**MEMORIA ESPLICATIVA DELLE INTEGRAZIONI RELATIVE AL PROGETTO “VILLALBA” – ID\_VIP 7835**

Con l'intento di rendere più agevole la lettura della documentazione trasmessa, di seguito si riporta punto per punto la documentazione richiesta dal *Ministero dell'Ambiente e della Sicurezza Energetica - Commissione Tecnica PNRR-PNIEC* (con nota m\_amte.CTVA.Registro Ufficiale U. 0000833 del 26.01.2023) riportando l'elaborato o gli elaborati di riferimento e gli stralci significativi di tali elaborati. Inoltre, si specificherà se si tratta di documentazione già trasmessa in allegato all'istanza di avvio del procedimento in oggetto o se si tratta di nuova documentazione prodotta per ottemperare alle richieste avanzate.

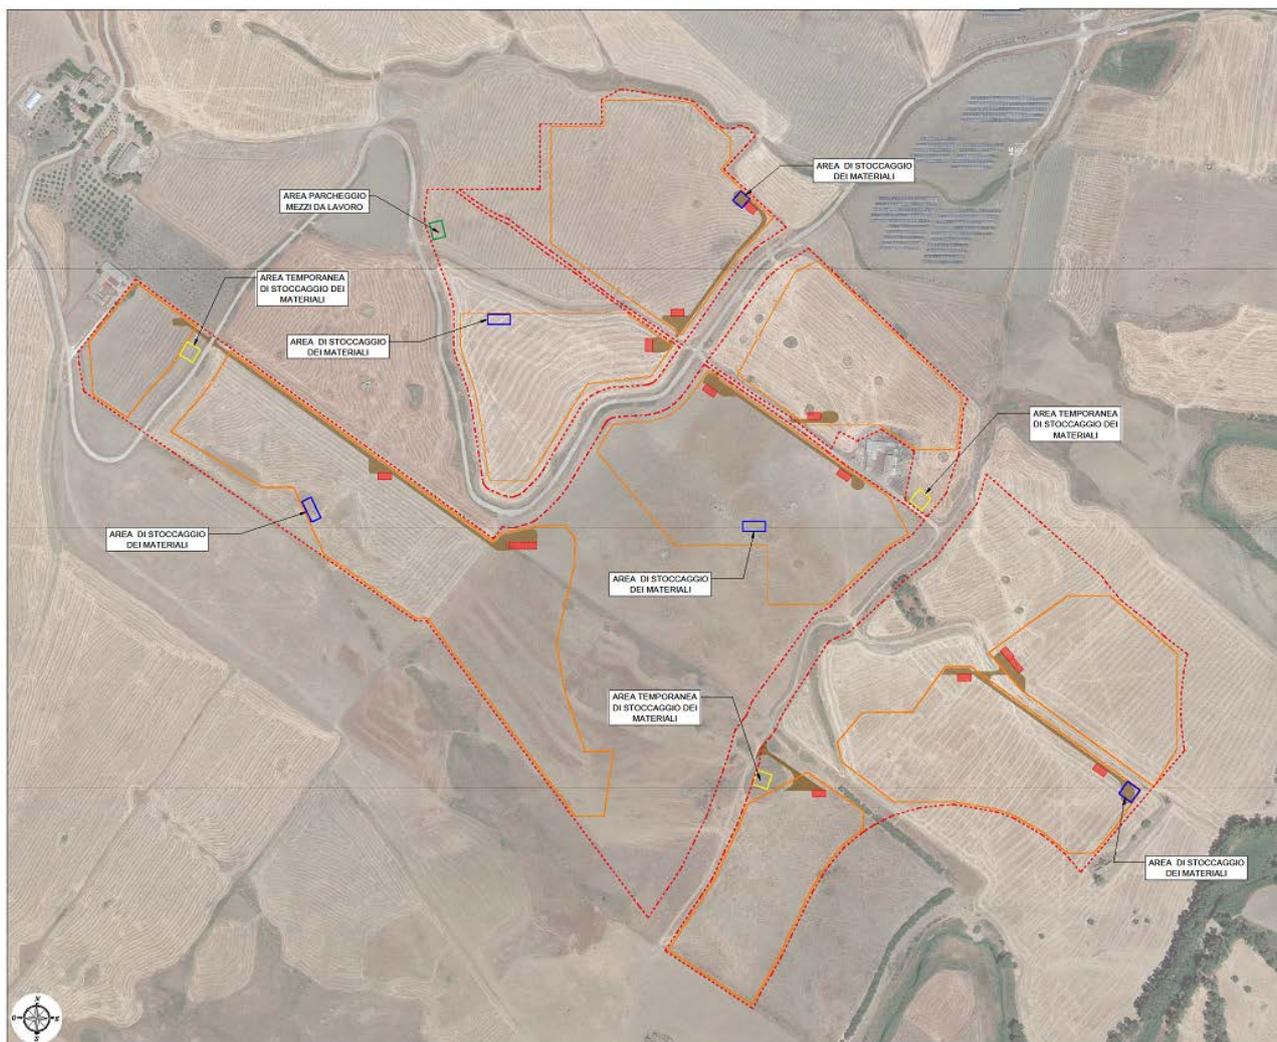
4.a. Al fine di meglio comprendere l'impatto sul sistema agricolo si chiede di fornire maggiori dettagli di come l'intervento proposto mantenga la continuità nello svolgimento delle attività agricole e pastorali, e dei relativi sistemi di monitoraggio, come previsto dall'Articolo 31 comma 5 del Decreto-legge n° 77 del 31 maggio 2021.

Inoltre, la società proponente ha previsto l'installazione di tecnologia per l'agricoltura SMART al fine di migliorare, monitorare ed evitare sprechi di risorse naturali per la coltivazione delle specie previste.

Pertanto, l'impianto agrovoltaico "Villalba" garantisce la continuità dello svolgimento delle attività agricole e i relativi sistemi di monitoraggio come previsto dall'art.31, comma 5, del Decreto-legge n°77 del 31 maggio 2021, seppur non è interesse della società proponente "THEIA srl" accedere agli incentivi statali.

**Collocazione stazioni meteo e sensori di rilevamento umidità del terreno**

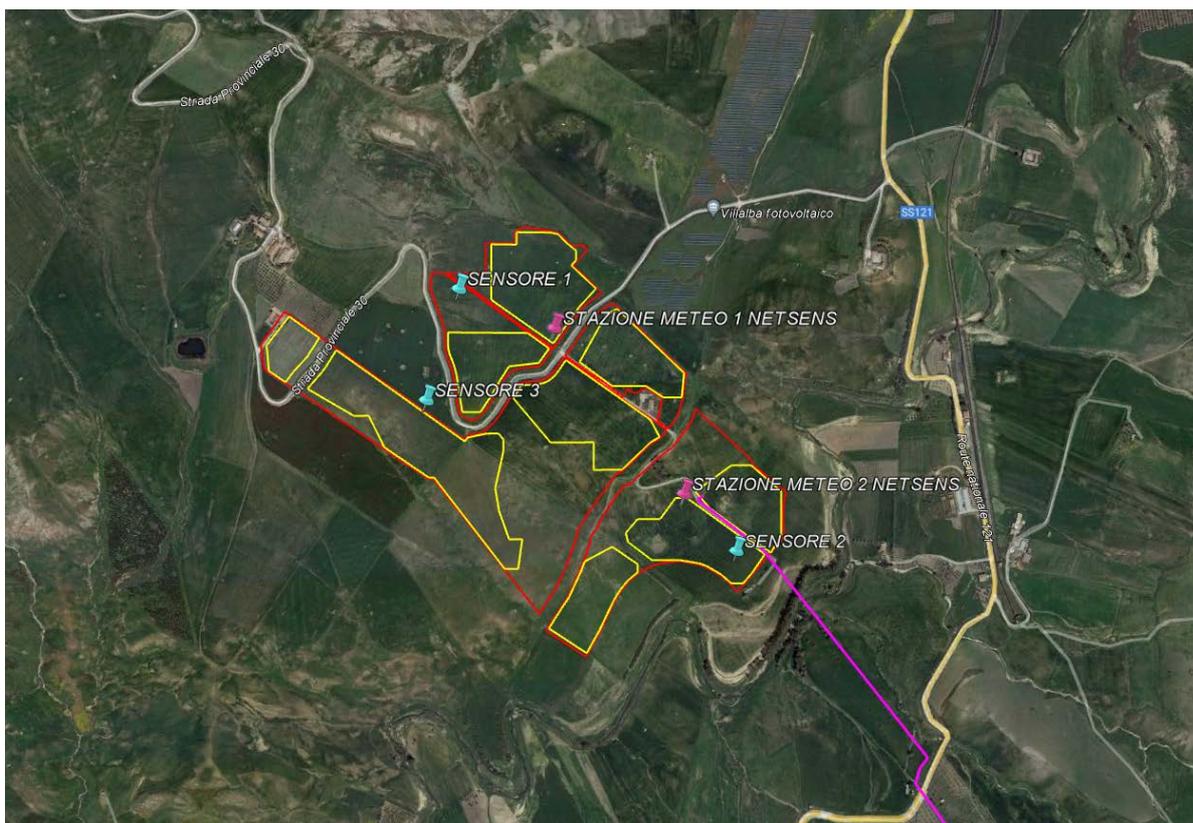
4.e Il Proponente ha previsto l'installazione di tecnologia per l'agricoltura SMART al fine di migliorare, monitorare ed evitare sprechi di risorse naturali per la coltivazione delle specie previste. In particolare, saranno posizionate ben due stazioni meteo tipo NETSENS modello METEOSENSE 2.0 che forniscono le misure dei sensori in tempo reale grazie all'affidabilità della tecnologia GPRS sulla nostra interfaccia web LiveData, accessibile da smartphone e desktop, e tre sensori per il rilevamento della bagnatura fogliare, temperatura e umidità. Precisare nello SIA e nella relativa relazione specialistica la posizione delle due stazioni meteo e dei tre sensori con relative planimetrie.

Al fine di rispondere a quanto richiesto nel presente punto, è stata redatta una planimetria inserita nell'elaborato "RE06-SIA\_R1" **paragrafo 4.2.2.5-Agricoltura Smart** e che si riporta qui di seguito, con la collocazione delle stazioni meteo per l'agricoltura e sensori di rilevamento umidità del terreno.

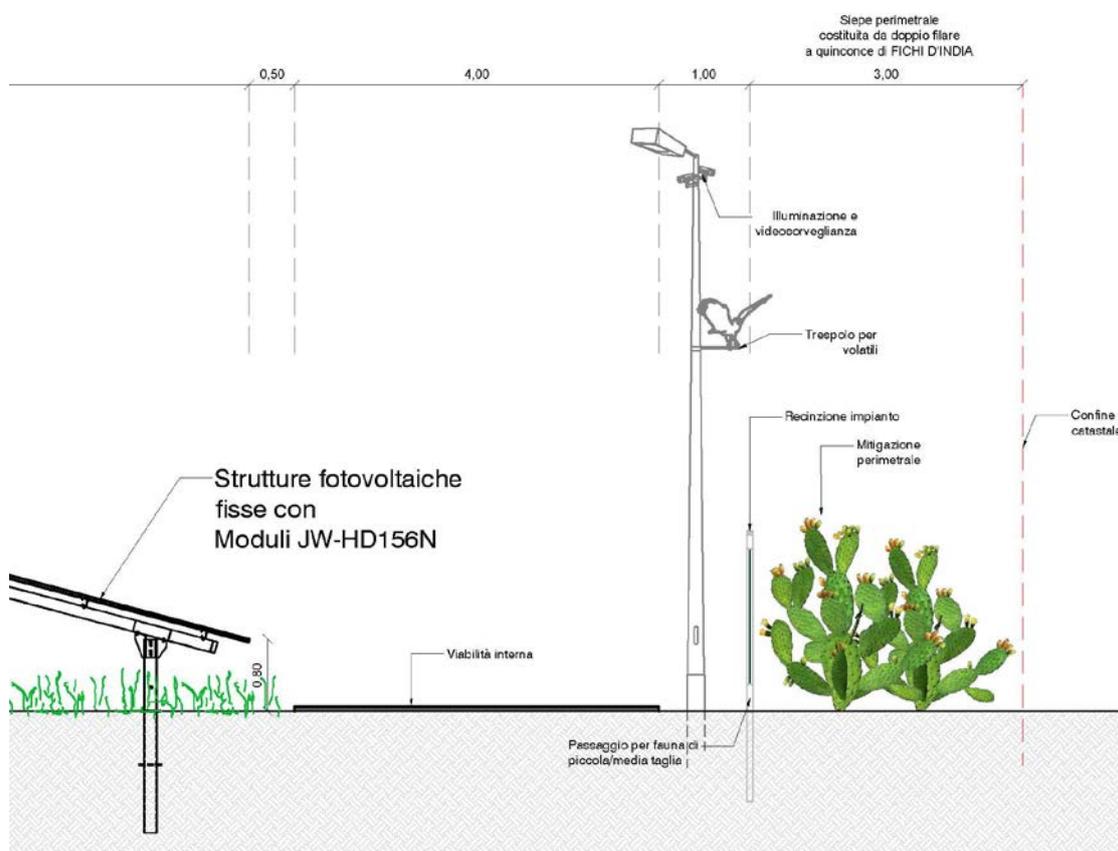
#### 5.d. si chiede di fornire uno studio di intervisibilità secondo le principali prospettive da cui l'impianto e le opere di connessione fuori terra sono visibili;

Al fine di individuare le principali prospettive da cui l'impianto e le opere di connessione fuori terra sono visibili si è dapprima definito un buffer di 1 km dall'area contrattualizzata, area in cui può essere visibile l'impianto. I punti scelti per l'analisi sono 4 e corrispondono alle componenti del paesaggio definiti nel Piano

Paesaggistico, che rientrano nel buffer di 1 km o che sono prossimi ad esso quali la strada panoramica SS121 e le trazzere coincidenti con un tratto della SS121 e un tratto della SP231.

L'analisi è stata elaborata partendo dal DTM scaricato dal portale S.I.T.R. della Regione Sicilia e ponendo in ciascun punto individuato l'osservatore con altezza 1,75 m ed altezza target 2,75 m, ovvero l'altezza della struttura fissa.

Nell'elaborato **RE06-TAV.12.1-Studio di intervisibilità-R0** sono riportati i risultati dell'analisi di intervisibilità. Inoltre, dai punti da cui risulta visibile l'impianto, sono stati redatti i relativi fotoinserti al fine di dare una vista dell'inserimento dell'impianto nel territorio (**Vedasi pag.315 dell'elaborato "RE06-SIA-R1" paragrafo 7.1.1**).
